**Resumé af de indkomne bidrag til lokalplan 23.01.L01 og kommuneplantillæg 23 samt Byrådets vurdering af disse.**

I forbindelse med den offentlige høring af lokalplan 23.01.L01 - omdannelse af området ved Torvegade, Slotsgade og havnepladsen i Varde, har Varde Kommune modtaget bidrag fra følgende:

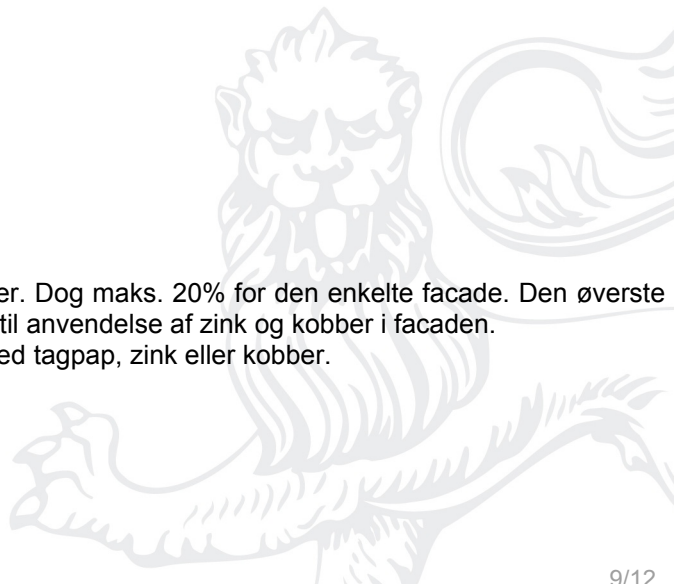
*Side 23, tag, også zink, kobber.*

Mindre delpartier af facaden kan udføres i zink eller kobber. Dog maks. 20% for den enkelte facade. Den øverste etage (penthouse-etagen) kan bruge denne bestemmelse til anvendelse af zink og kobber i facaden. Tage skal enten udføres som grønne tage eller dækkes med tagpap, zink eller kobber.
